# Jetter

**Technische Information  
Versions-Update**

**10. Juli 2006**

**JX6-CON-Move Änderungen  
von Version 3.001 bis Version 3.035**

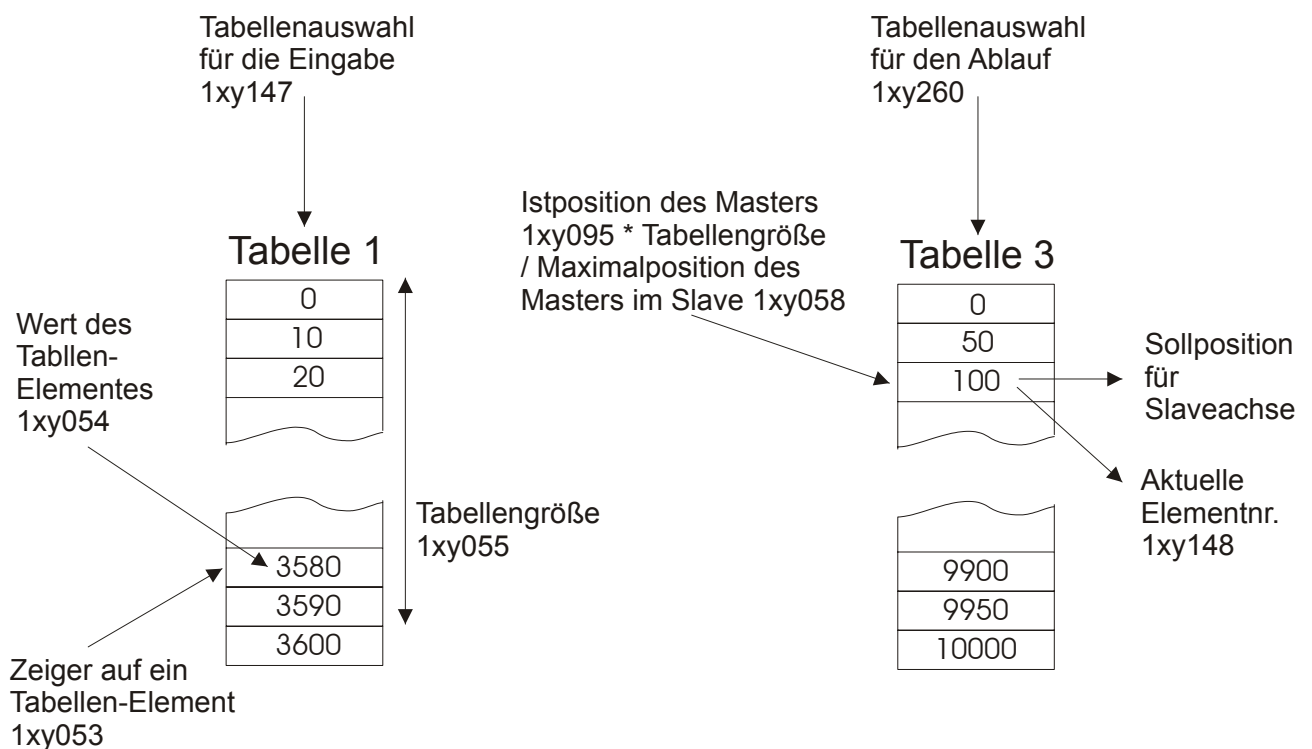
- (3.004) Ab dieser Version können die Tabellen getrennt eingegeben und abgearbeitet werden. Das bedeutet, es ist möglich während dem Ablaufen einer Tabelle eine andere einzugeben. Mit dem neuen Register 1xy260 kann die Tabellenauswahl für den Ablauf gemacht werden.

Die nachfolgende Skizze verdeutlicht die Eingabe und den Ablauf unterschiedlicher Tabellen:

Wie bei den vorherigen Versionen sind unterschiedliche Tabellengrößen zulässig. Solange das Register 1xy260 nicht beschrieben wird, wird das Register 1xy147 als Tabellenauswahl für den Ablauf benutzt.

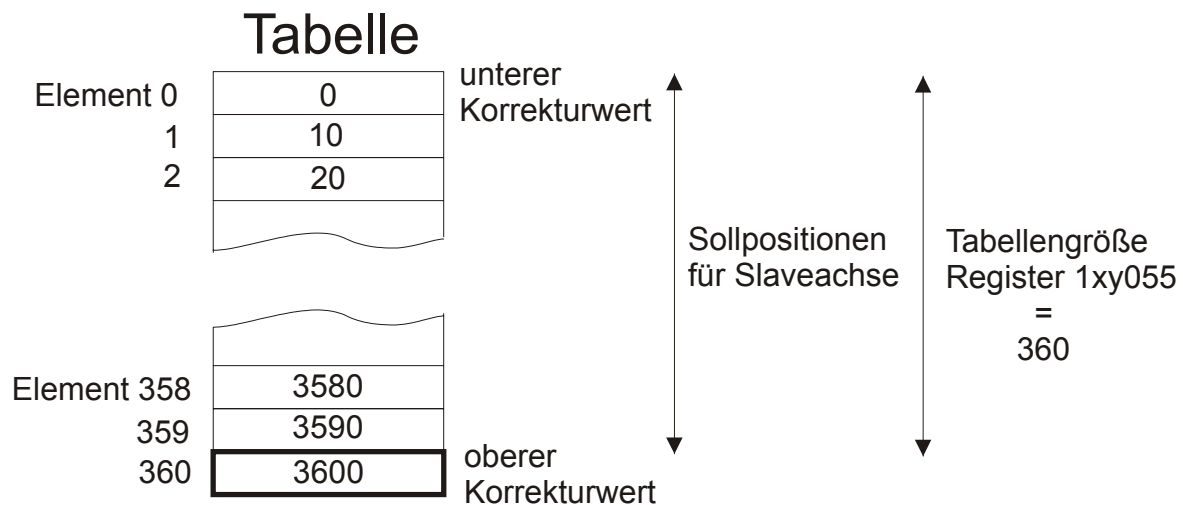
- (3.002) Bei der Aufzeichnung der Istposition beim JetSym- oder Sympas-Oszi konnte es zu falschen Werten kommen.
- (3.003) Seit der Version 2.900 konnte es zu einem Fehler beim Anlegen einer Tabelle kommen, wenn zuvor eine Tabelle mit einem zu großen Tabellenzeiger beschrieben wurde.
- (3.004) Seit der Version 2.900 wurde der Korrekturwert beim Überlauf des Tabellenmodus auf das letzte Tabellenelement durchgeführt. Ab dieser Version muß der Korrekturwert wieder als weiteres Element eingegeben werden:

Der Korrekturwert beim Tabellenüberlauf berechnet sich wie folgt:

Korrekturwert

$$= \text{Wert von Tabellenelement (Register 1xy055)} - \text{Wert von Tabellenelement (0)}$$

$$= 3600 \text{ Inkremente} - 0 \text{ Inkremente} = 3600 \text{ Inkremente}$$
